**OBJET :** Enquête publique « Zonage d'assainissement pluvial – commune de Souraide »  
Mémoire en Réponses aux observations portées sur le Procès-Verbal de Synthèse

**MÉMOIRE EN RÉPONSE  
AU PROCES VERBAL  
DE MONSIEUR LE COMMISSAIRE ENQUÊTEUR**

**ENQUÊTE PUBLIQUE RELATIVE AU PROJET DE  
ZONAGE D'ASSAINISSEMENT PLUVIAL  
COMMUNE DE SOURAÏDE**

Extrait carte « Bassin Versant »

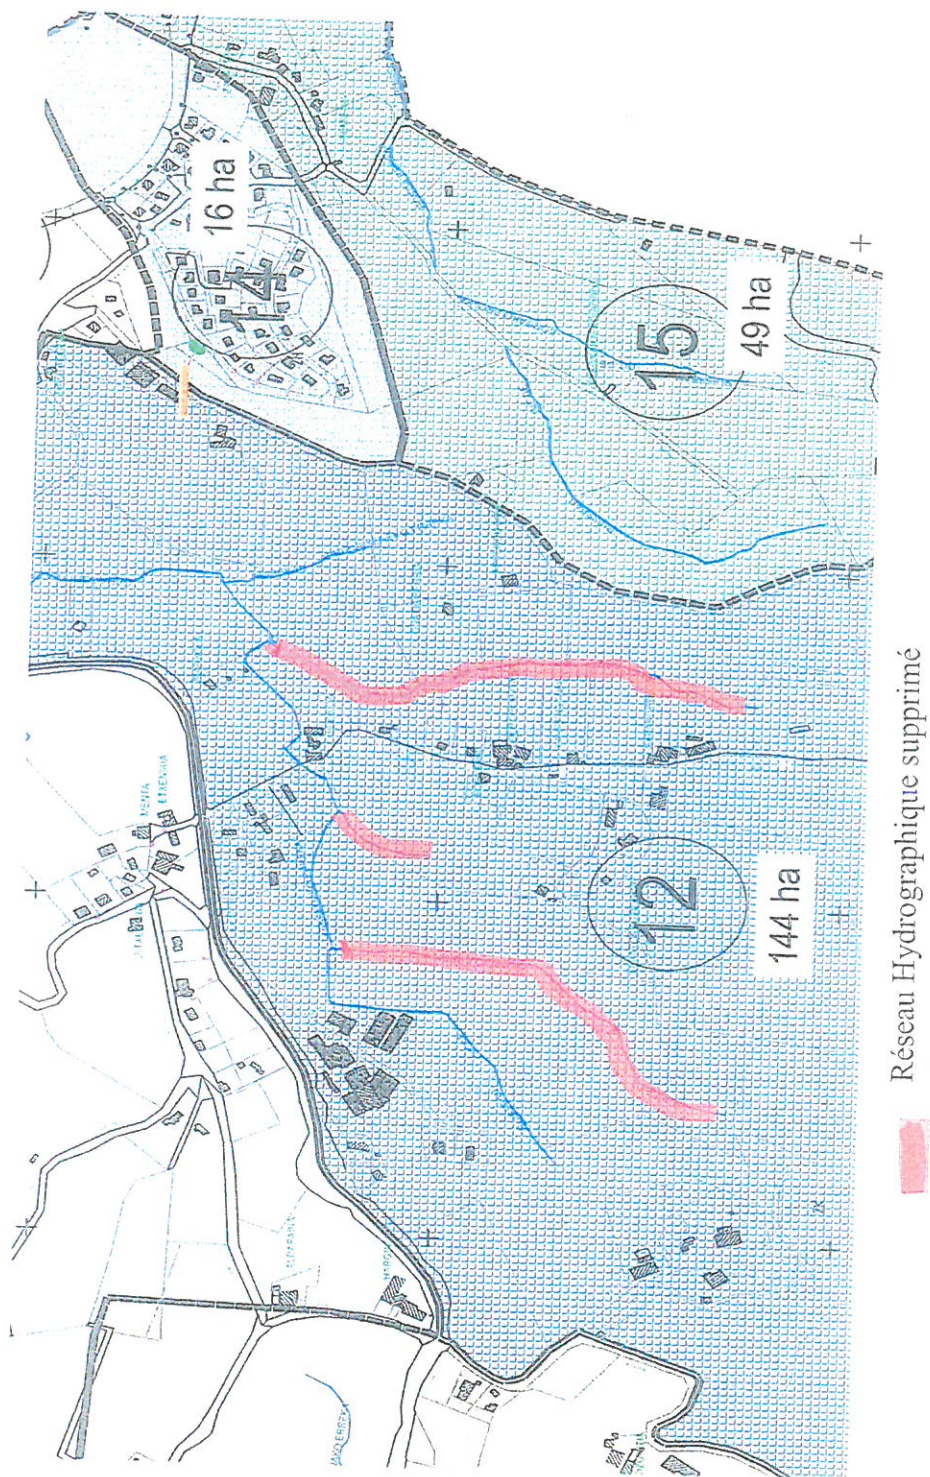
*1/ Sur la vue en plan au 1/5000ème des bassins versants de la commune et sur le plan de zonage des eaux pluviales au 1/25 000ème, il convient de préciser que le ruisseau dit « Berriko Erreka » n'existe plus, à l'exception de sa partie aval de manière temporaire, avant sa confluence avec le ruisseau dit de « Lekeyoako »*

Toutefois, l'extrait de la carte IGN annexée à la lettre ainsi que l'extrait cartographique des cours d'eau recensés, au 05 février 2018, par la Préfecture des Pyrénées Atlantiques (ci-joint), confirment les observations portées sur le réseau hydrographique au droit de la carrière.

Ainsi, le plan « Bassin versant » et la figure 7 page 20 de la notice de zonage pluvial seront modifiés en conséquence sur le dossier d'approbation.

## 2/ Notice zonage pluvial - Figure 7 P.20

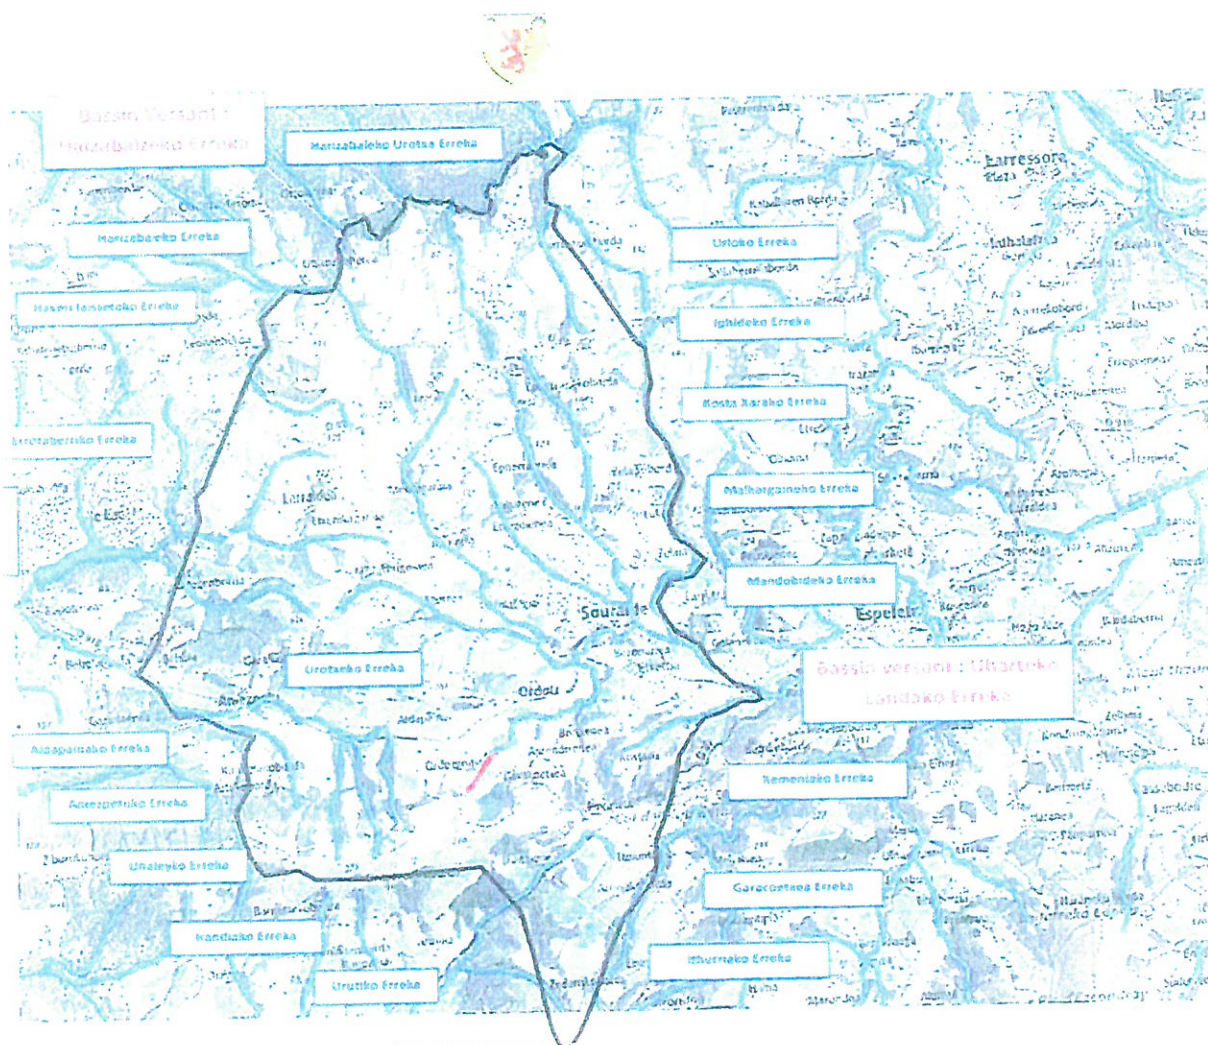
*2/ Sur la figure 7 de la page 20, le ruisseau dit de « Lekeyoako » est renommé « Garacoetxea Erreka » et sa représentation linéaire dans sa partie amont (zone de carrière) doit être réduite de manière significative.*

Réseau hydrographique supprimé

Figure 4

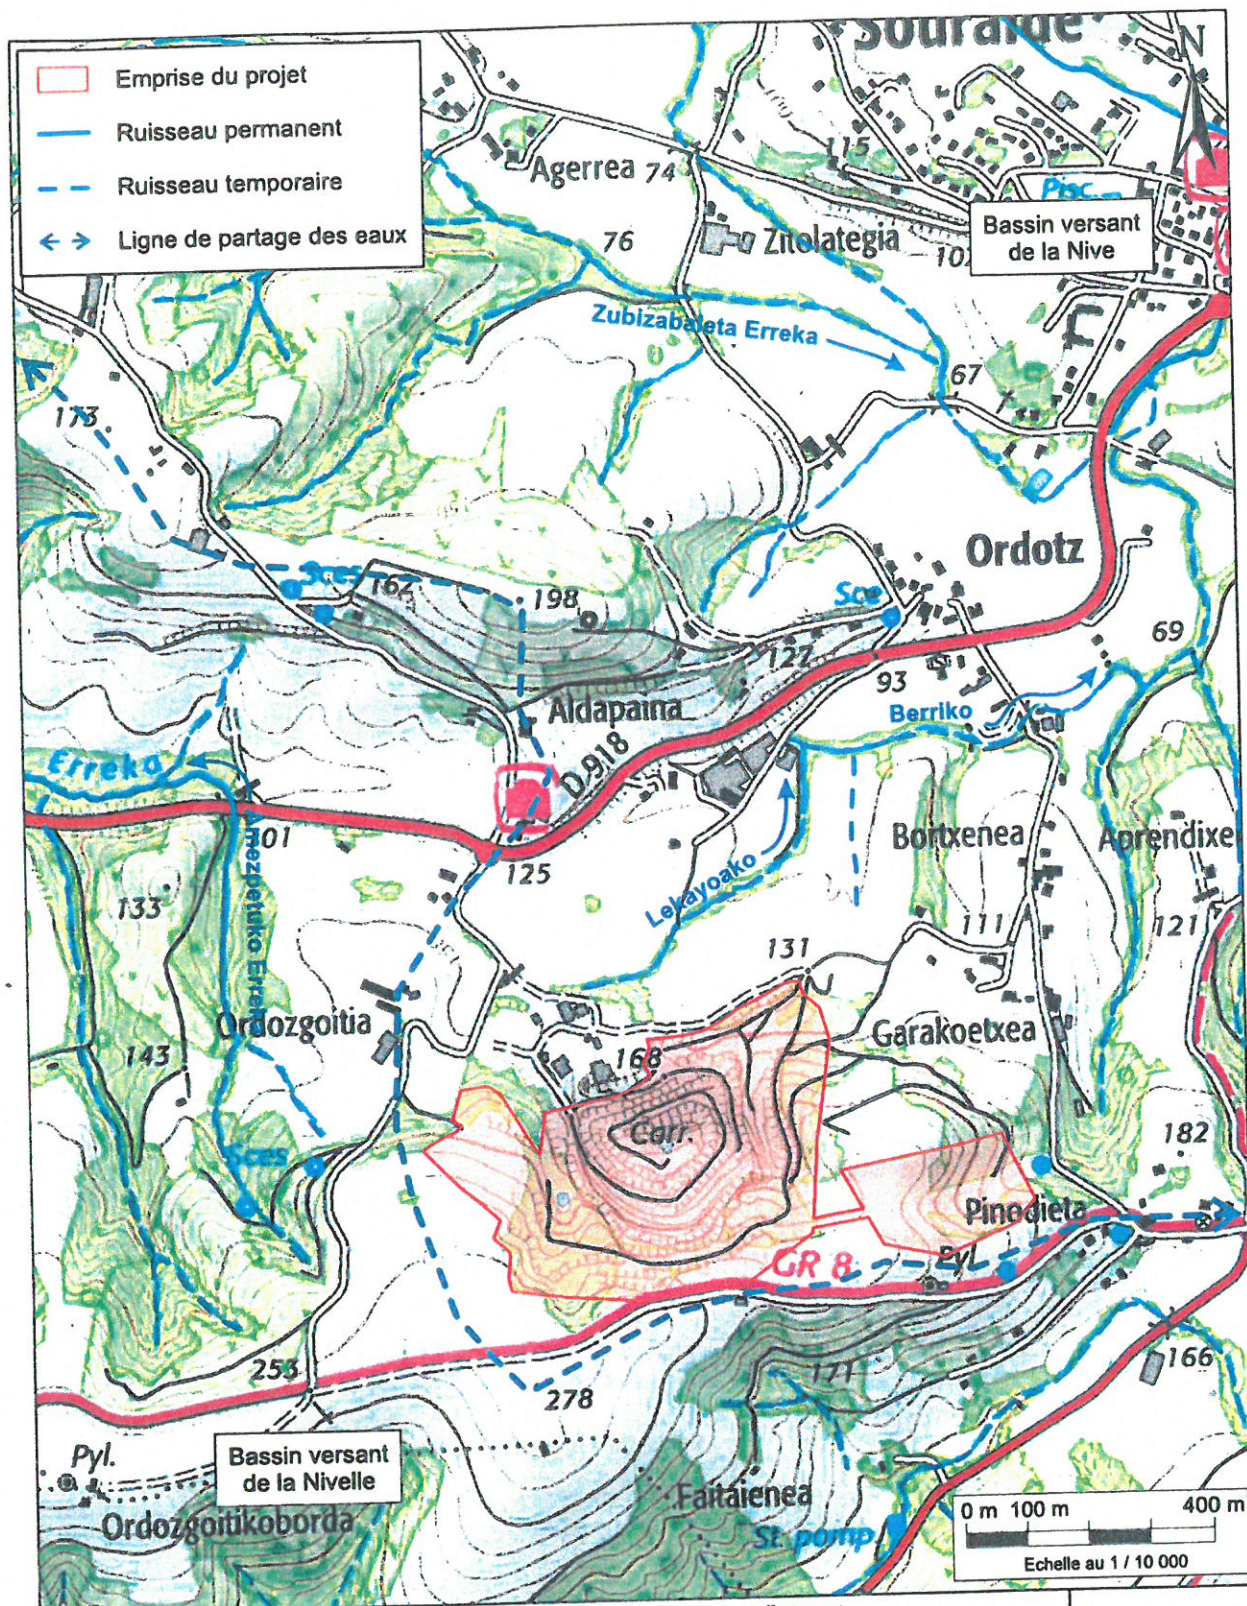
Il convient de préciser que le ruisseau « dit de BERRIKO ERREKA » n'existe plus, à l'exception de sa partie aval de manière temporaire, avant sa confluence avec le ruisseau « dit de LEKAYOAKO »

**Sur la figure 7 de la page 20,** le ruisseau « dit de LEKAYOAKO » est renommé GARACOETXEA Erreka et sa représentation linéaire dans sa partie amont (zone carrière) doit être réduite de manière significative.
